Avis de la Mission Régionale d'Autorité environnementale Nouvelle-Aquitaine relatif au projet de centrale photovoltaïque au sol de Biard-Les Renardières à Biard (86)

n°MRAe 2022APNA44

dossier P-2022-12285

Localisation du projet : Commune de Biard (86)
Maître(s) d'ouvrage(s) : Société EDF Renouvelables France
Avis émis à la demande de l'Autorité décisionnaire : Préfet de la Vienne
En date du : 23 février 2022
Dans le cadre de la procédure d'autorisation : Permis de construire
L'Agence régionale de santé et le préfet de département au titre de ses attributions dans le domaine de l'environnement ayant été consultés.

Plan masse du projet (extrait de l'étude d'impact page 17)

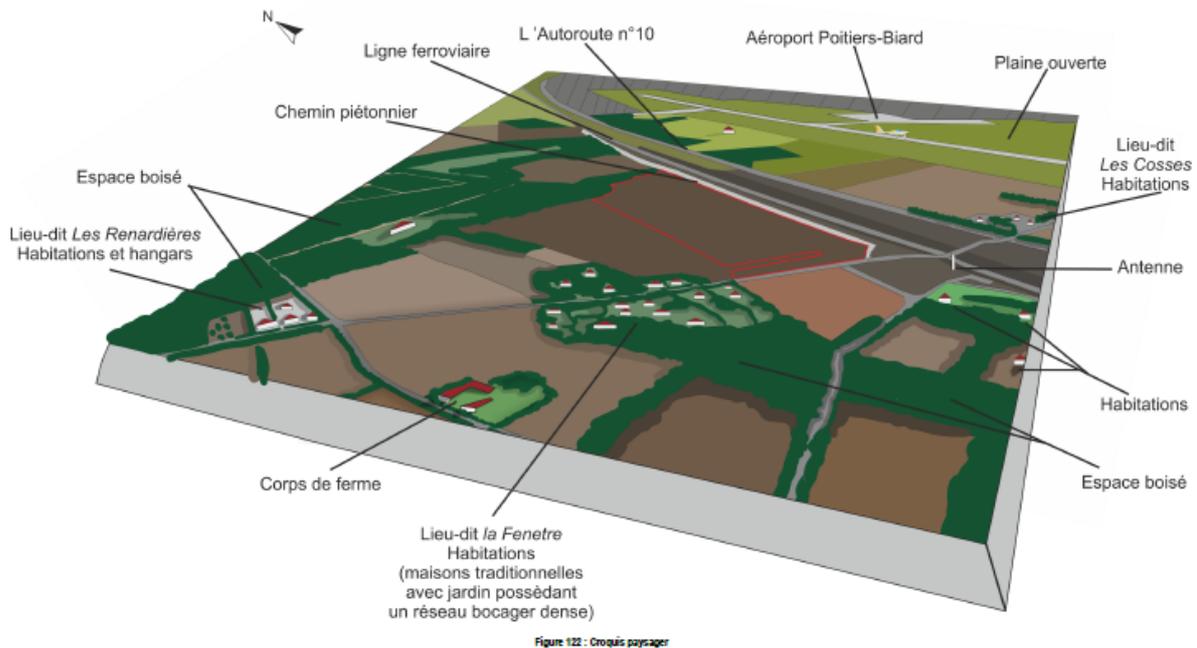
Concernant la **santé humaine**, la lecture du plan masse montre la localisation des postes de transformation (source principale de champs électromagnétiques) jouxtant la voie ferroviaire et éloignés des habitations.
